CIRCULAR N° 4

LICITACION PRIVADA NACIONAL N° 48/2018 - EXP. TRE-SOF-0000412/18

“LICITACIÓN PRIVADA NACIONAL PARA LA CONEXIÓN A RED CLOACAL DE LAS INSTALACIONES DE NAVE DE ALISTAMIENTO DE KM. 5 – INGENIERIA Y EJECUCION”

INFORMACIÓN CON CONSULTA

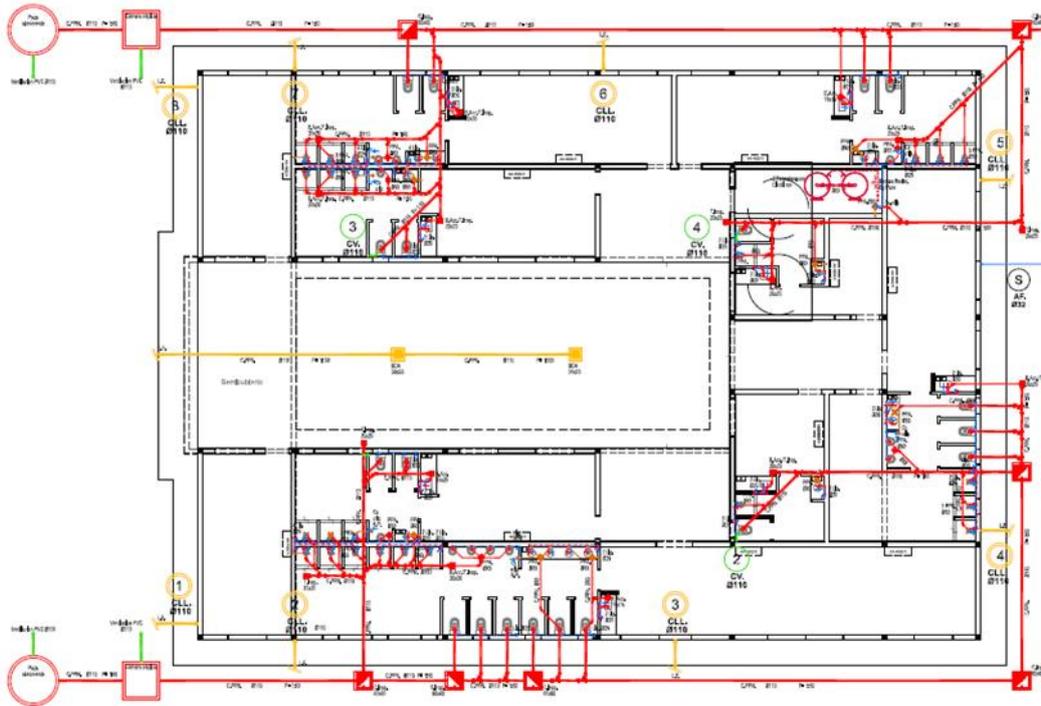
Favor informar cuál es la presión y el caudal disponibles en la conexión de AySA.

Los valores de presión varían entre 2,5 a 3,2 kg/cm² y el caudal varía entre 450 y 500 m³/hs. Estos valores, si bien son informados por Aysa, se deberán confirmar con la Compañía al momento de efectivizar el derecho de conexión.
